日本原子力発電株式会社 東海第二発電所 発電用原子炉設置変更許可申請 に関する審査の概要

原子力規制庁

東海第二発電所の審査の経緯

表 東海第二発電所における標準応答スペクトルを考慮した地震動評価

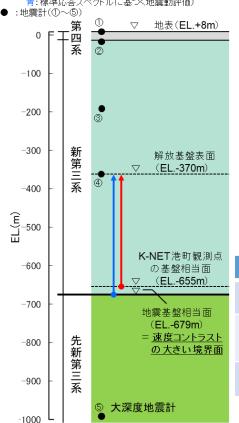
- ・ 標準応答スペクトルに適合する模擬地 震波の作成にあたり、位相特性につい ては、一様乱数の位相を有する正弦波 の重ね合わせによる位相を用いる方法 及び実観測記録の位相を用いる方法の 複数の方法を検討。
- その結果、両者の応答スペクトルに差異はないものの、強震動領域の継続時間の長い方が施設への影響が大きくなることから、一様乱数を用いる方法による模擬地震波を採用していることを確認。

図 基準地震動Ss-D1と標準応答スペクトルの比較

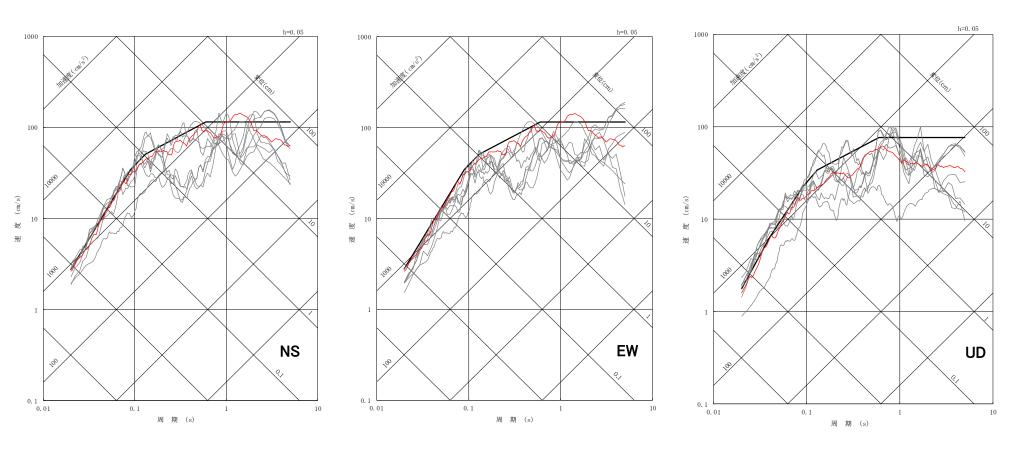
• 標準応答スペクトルに基づく地震動評価結果が一部周期帯でSs-D1を上回るため、基準地震動Ss-32として策定していることを確認。

【房総半島沖の巨大地震に関する知見について(第5条関係)】

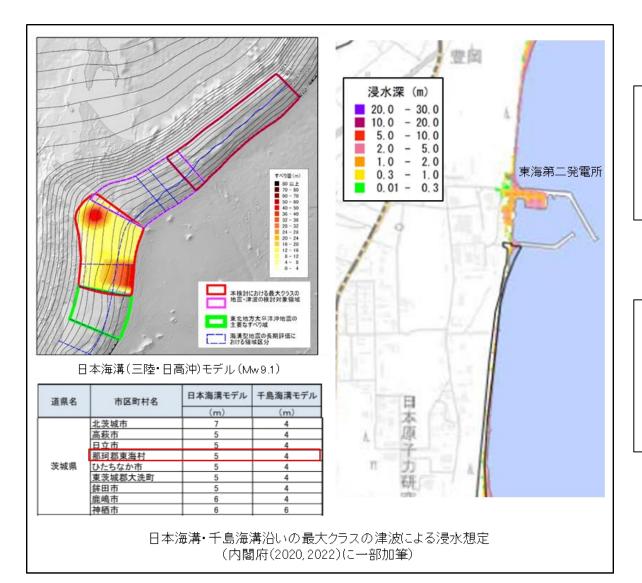
- 国立研究開発法人産業技術総合研究所(2021)等によれば、千葉県九十九里浜地域における津波堆積物調査から、歴史記録にない津波の痕跡が確認 されたとしている。
- 津波堆積物は二層の砂層で、うち一方は約1,000年前(西暦800~1,300年)に堆積しており、未知の津波によるとされている。
- 国立研究開発法人産業技術総合研究所(2021)では、この堆積物の分布を再現する津波シミュレーションによりM8クラスの地震が房総半島沖で発生したことが明らかになり、房総半島沖に沈むフィリピン海プレートと太平洋プレートの境界も津波の波源として注意が必要とされている。
- また、津波堆積物位置までの浸水域を再現する茨城県沖から房総沖の波源モデルが設定されるとともに、当該波源モデルによる評価結果(津波高さ)として、敷地前面海岸において約T.P.+6mが示されている。

・既許可申請書では、より規模の大きいプレート間地震によるMw8.7の特性化波源モデル(茨城県沖から房総沖に想定する津波)を設定しており、その評価結果は、防潮堤前面においてT.P.+17.1mであり、国立研究開発法人産業技術総合研究所等による知見を踏まえた津波高さを上回ることから、既許可申請書における津波評価に影響がないことを確認。

【日本海溝・千島海溝沿いの巨大地震の対策について(第5条関係)】

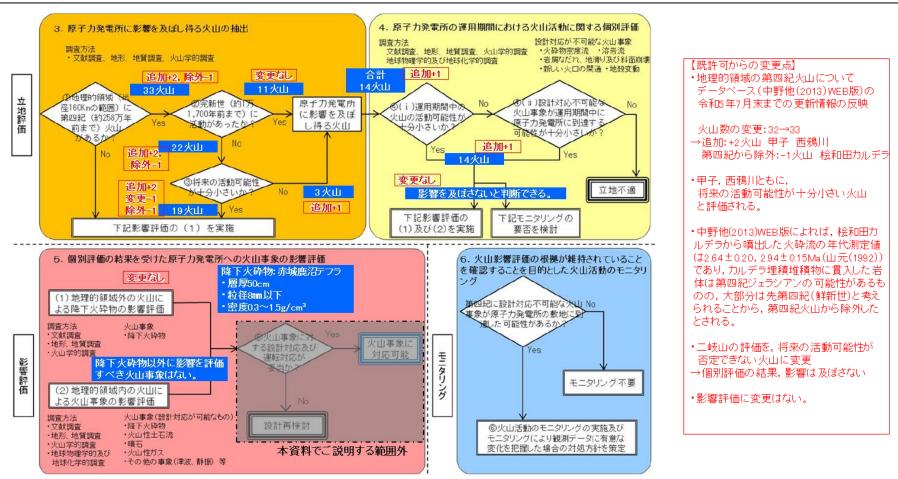
・ 内閣府(2020)及び内閣府(2022)では、 千島海溝から日本海溝の北部の領域において、過去6千年間の津波堆積物から想定されるMw9クラスの津波断層モデルを想定し、津波高さ、浸水地域の推計を行っており、敷地周辺の津波高さを約5mとしている。

・既許可申請書では、プレート間地震を踏まえた茨城県沖から房総沖に想定する津波による最大津波高さを防潮堤前面においてT.P. + 17.1mとしており、これらの知見による敷地周辺の津波高さ約5mを上回ることから、既許可申請書における津波評価に影響がないことを確認。
